## Proyecto sistema de control de inundaciones área Limoncito

22 de septiembre de 2023  
SENARA-INDEP-PSCIAL-0157-2023

**Referencia:** Aclaraciones a la contratación 2023CPI-0001-PSCIAL-BCIE

**ASUNTO:** Consultas y respuestas realizadas sobre la “*Contratación de las obras para la mejora de las características hidráulicas en el río Limoncito, quebrada Chocolate y Canal Santa Rosa*” con Recursos del Banco Centroamericano de Integración Económica N.º 2023LPI-0001-PSCIAL-BCIE”

Figura 4. Referencia para ubicar los tramos con tablestaca en el tramo Envaco-Santa Fe.

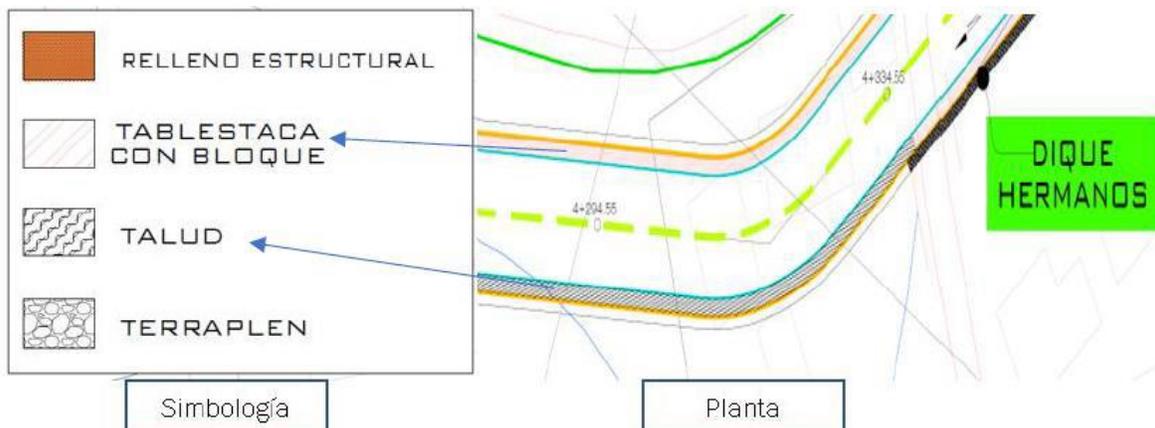
Respecto a las cantidades de las tablaestacas las mismas son un pocos diversas, por un lado, se menciona un tonelaje total, misma que no concuerda con la longitud presentada. Por lo anterior se solicita definir los metros lineales necesarios para estimar el tonelaje necesario que requiere el proyecto de acuerdo con lo plasmado en planos constructivos.

4+720.58	4+774.20	Trapezoidal 1:1	Rectangular**
4+774.20	5+490.70	Trapezoidal 1:1	Trapezoidal 1:1

Adicionalmente en las láminas de la 33 a la 38 se observa la planta del diseño, donde se detallan los tramos que llevan tablestaca. A continuación, se muestra la simbología de los planos y su correcta interpretación:
